DODATEK č. 4
ke Smlouvě o dílo ze dne 30. 3. 2017 ve znění dodatku č. 1 - č. 3
(dále jen „Dodatek“)

na zhotovení díla „**II/301 Trutnov, Poříčí, ul. Petříkovická**“.

EVIDENČNÍ LIST ZMĚNY STAVBY

SO 101 Vozovka; SO 201 Kamenná rovnánina

ÚPRAVY PRO NEVIDOMÉ A SLABOZRAKÉ
AUTOBUSOVÁ ZASTÁVKA 2
km 0,365 79 - km 0,386 24
M = 1:100

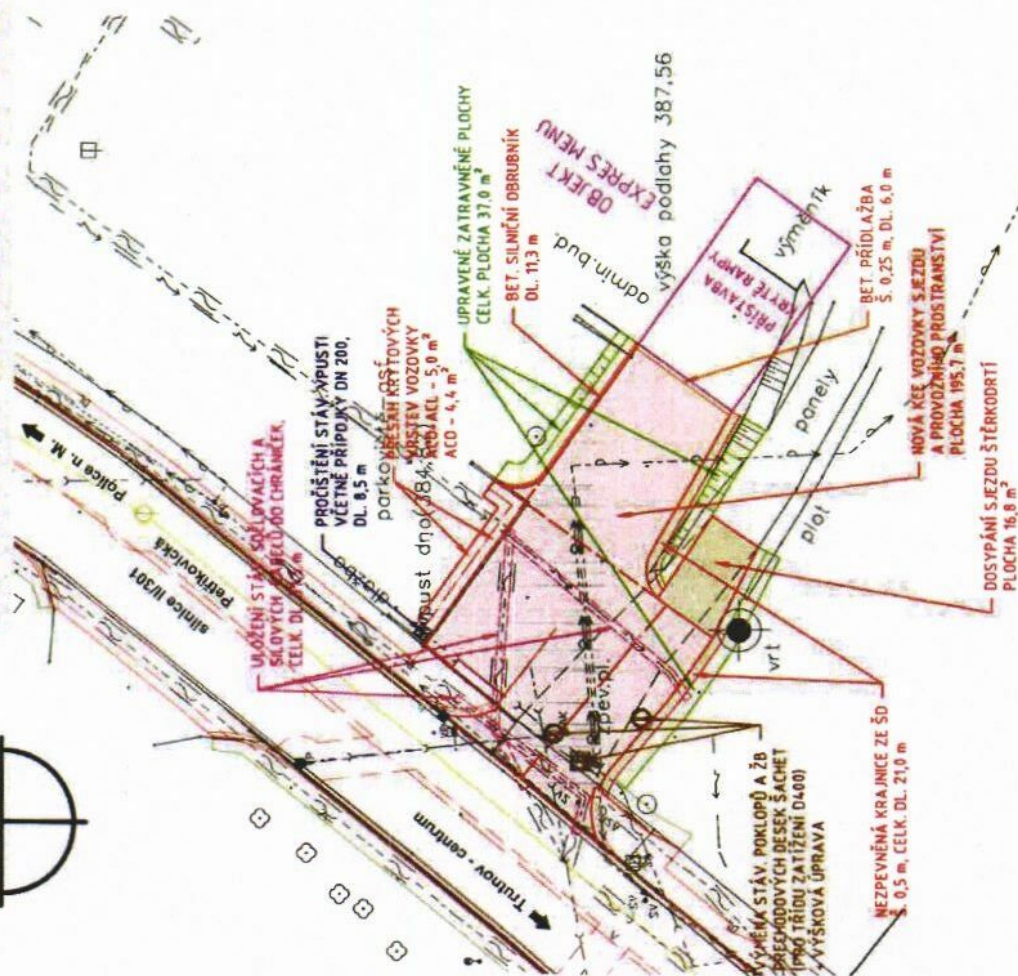
V SO 101.1 Komunikace km 0,275 - 1,065 je provedena změna krytu dlažby. Původní uvažovaná betonová dlažba 300x300 se nedochovala a v souladu s požadavkem investora výstavby dalších chodníků v oblasti byla provedena zádlážba z dlaždic se zámkem. Cena za provedenou dlažbu je účtována ve stejné výši jako za dlažbu 300x300. Kvalita záměněné dlažby se zámky je při stejné ceně od zhotovitele vyšší. Odpočet této položky je v dílčím rozpočtu 04méněSKU. V dílčím rozpočtu pro SO 101.1 Komunikace 0,275 - 1,065 ZBV č. 04 víceSKU Vícepráce - změna krytu dlažby pro ZBV4 byla přičtena položka související s touto změnou. Záměna dlažby je provedena položkou č. 154 rozdílového rozpočtu činí +14.628,00 Kč bez DPH a +17.699,88 Kč včetně DPH. Tato částka je ve stejné výši odečtena v položce č. 81 rozpočtu jako méněpráce, takže při lepší kvalitě dlažby nedošlo k celkovému navýšení ceny díla.
